Meie 22.04.2026 nr 7.1-1/26/6199-2

Kuusalu vald, Kaberla küla, Päikesepõllu ristumiskoha ehitamise nõuded

Joonis 1. Ristumiskoha pikikaldete kujundamine

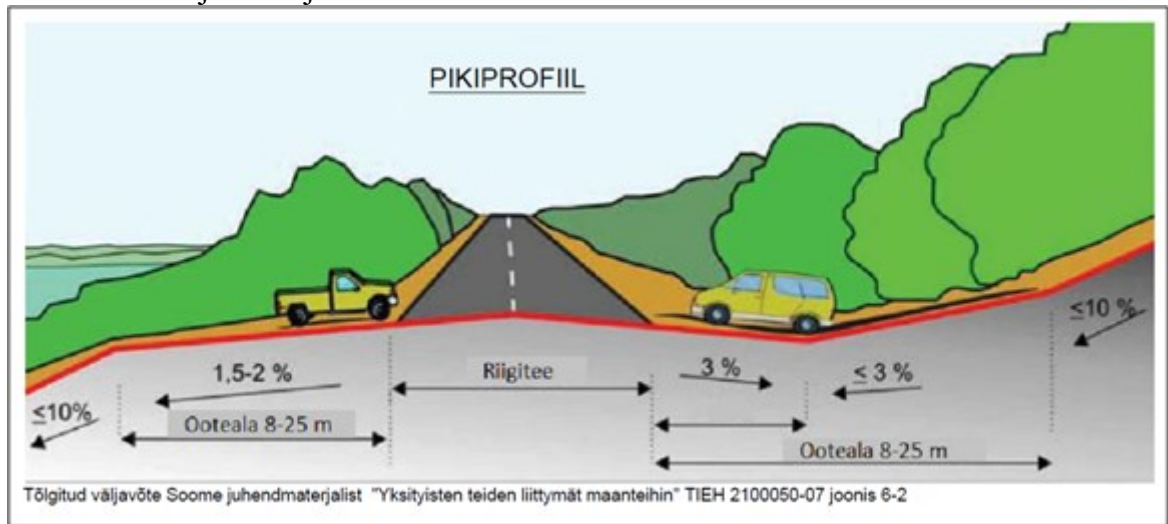
9. Ristumiskoha plaanilahenduse koostamisel lähtuda Transpordiameti tüüpjoonise I põhimõtetest. Pöörderaadiused määrata liikluskosseisu kõige ebasoodsama sõiduki pöördekoridoride järgi. Kujutada pöördekoridorid joonistel.
10. Ristumiskoht projekteerida riigiteega võimalikult täisnurga all. Ristumiskoha pikikalded määrata vastavalt alltoodud joonise põhimõtetele arvestusega, et riigitee alusele maale sademevett üldjuhul ei juhitu.
